**CONTESTATION CARTOGRAPHIE HYDROGRAPHIQUE  
DE LA CARTE IGN 1/25 000ème  
Demande d'expertise**

Commune: NOGENT LE BERNARD Lieu-dit: L'Étang du Boulay  
Références cadastrales (n° et section): C 247-256  
Longueur concernée: 510 mètres

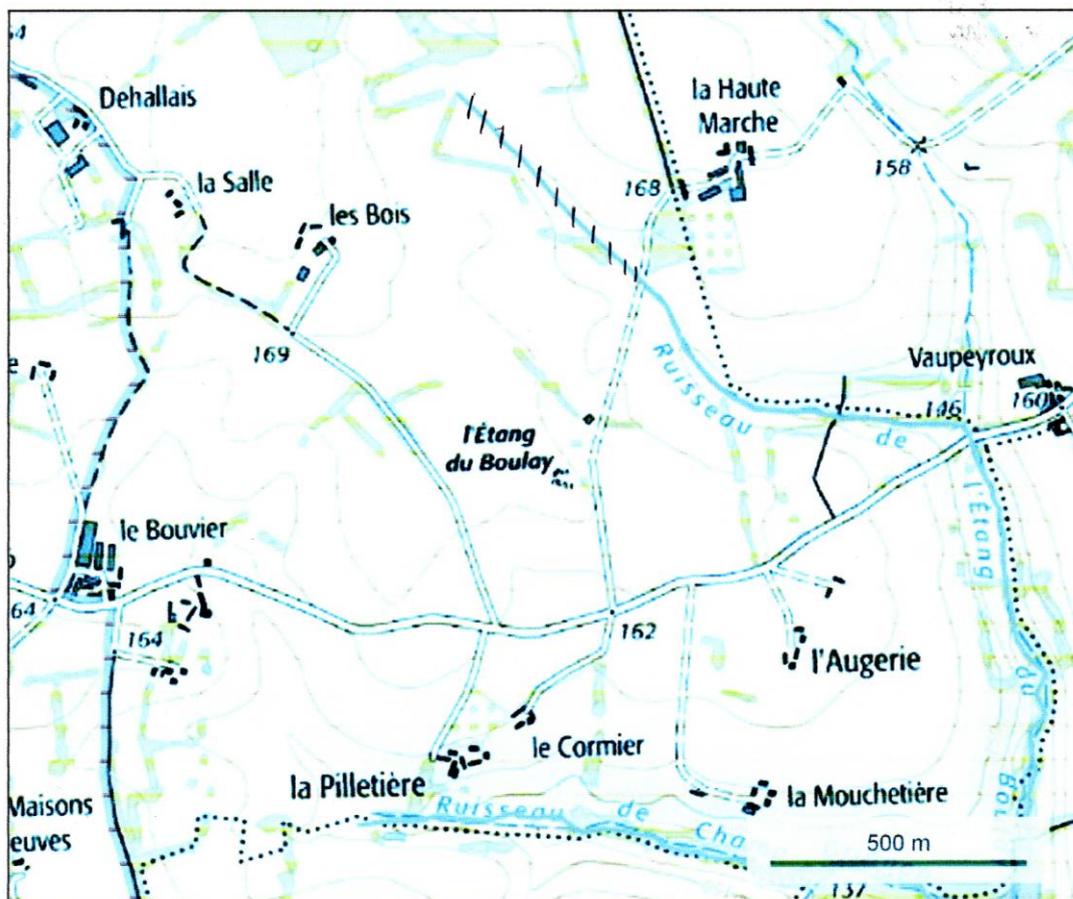
Commentaires : Nous contestons ce tracé de cours d'eau car comme indiqué ci-dessus il n'y a pas d'écoulement toute l'année (seulement quelques mois d'hiver) - Toute la parcelle est cultivée -  
 Nécessité de rectifier cette erreur sur la carte -  
 \* voir plan supplémentaire en annexe -

- Contour de parcelle
- Cours d'eau BC AE 2020
- # 510 mètres de collecteur de drainage  
 (collecteur de drainage collectif réalisé en 2009 avec riverains)
